OPPDRAG	Reguleringsplan - terrengarrondering og ny fylkesvei	DOKUMENTKODE	20110102-1-PLAN
EMNE	Tilsvaret til innsigelse og faglige merknader fra Statsforvalteren i Østfold, Buskerud, Oslo og Akershus, 14.09.2023	TILGJENGELIGHET	Åpen
OPPDRAGSGIVER	Asak Massemottak AS	OPPDRAGSLEDER	Christian Hofstad
KONTAKTPERSON	Ole Martin Skoga	UTARBEIDET AV	Øystein Gjessing Karlsen
KOPI		ANSVARLIG ENHET	Arealplan

Tilsvaret til innsigelse og faglige merknader fra Statsforvalteren i Østfold, Buskerud, Oslo og Akershus, 14.09.2023

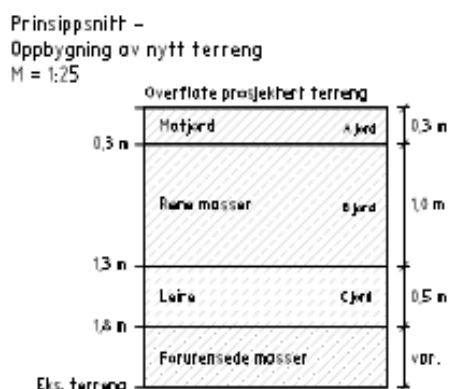
- f) I ny plan, alt 2, foreslås det oppfyllinger for å stabilisere i LAA10 og LAA8 mfl. syd i planområdet. Vi forutsetter at både kulen, LAA8 og LAA10 mfl. også skal istandsettes med god kvalitet for matproduksjon slik at matjordlag og neste jordlag (B-sjikt) blir bevart og tilbakeført når stabiliseringstiltakene er utført.

I alternativ 2b vil forutsetningene til Statsforvalteren bli gjennomført. Dette er sikret i bestemmelsene.

Figur 2. Utklipp til venstre viser plankart alternativ 2, for område LAA6 og LAA9. Utklipp til høyre viser forslag til plankart alternativ 2b, for område LNFR og LNFR2. Kilde; Multiconsult AS.

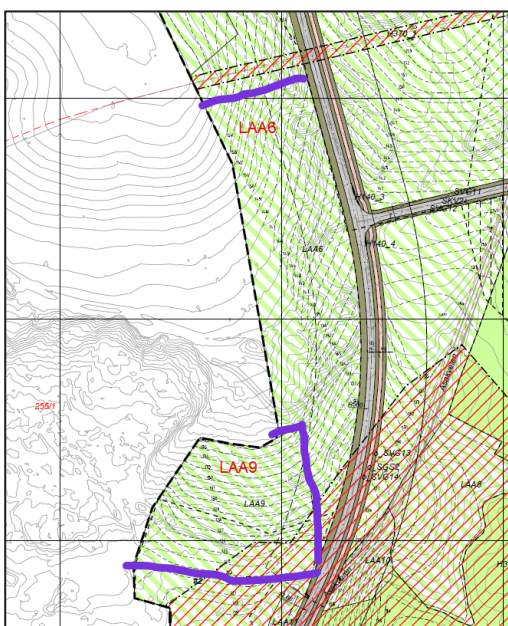
- g) Vi har innsigelse til både alternativ 1 og 2 for delområdene LAA1 og LAA2 i nordvest og LAA6 og LAA9 i vest. Det framgår likevel at terrengformen i vest og nordvest bør endres noe sammenlignet med dagens utforming. Kommunen bør her vurdere om begrenset utfylling med ikke-forurensede naturlige jordmasser kan bedre avrenningsforhold fra deponiet og sikre bedre tilpasning til jordbruksareal og annet terreng mot nord og vest. Innsigelsen gjelder også ytterligere inngrep og anlegg av deponi for inert avfall på dagens jordbruksarealer. Vi vil eventuelt kunne slutte oss til en redusert ny reguleringsplan dersom den fører til forbedringer sammenlignet med gjeldende plan ved at endringene ivaretar jordsmonn/jordhelse, dyrkingskvalitet/avlingspotensial, hellingsgrad, erosjonsfare og kulturlandskap bedre enn i de vedtatte reguleringsplanene.

Viser til punkt b) i forslagstillers tilsvare. Det er utformet et nytt planforslag, alternativ 2b, med nytt terreng som vil ivareta kulturlandskapet på en bedre måte enn tidligere alternativer. Terrengtet er redusert i oppfyllingshøyde og volum. Fallet på terrengtet i nord og vest er endret, ved å få fall mot grøft for overvann ved ny fylkesvei. Jorden i LAA1 og LAA2 er egnet som tetningslag over de forurensede massene. Det skal derfor graves ut rene masser til landbruksjordens B-sjikt og tettingen av deponiet fra feltene. Dette for å reetablere områdene slik at matjorden kan legges over igjen.

Område LAA6 og LAA9 er satt sammen til et område LNFR2, med unntak av LNFR-området som ikke vil bli berørt av deponiarbeidene. Det vil være behov for å justere terrenget med jord fra planområdet, slik at en får en god overgang til ny fylkesvei og den dyrkede jorda i vest innenfor felt LNFR2. Det er avsatt egnet område for lagring av matjord, #8, og det er egne planbestemmelser for istandsetting av dyrket mark, jfr. Planbestemmelse 3.1.2. Nye kotehøyder er gjort bindene i plankart og planbestemmelser. Nytt planforslag er vedlagt saken.
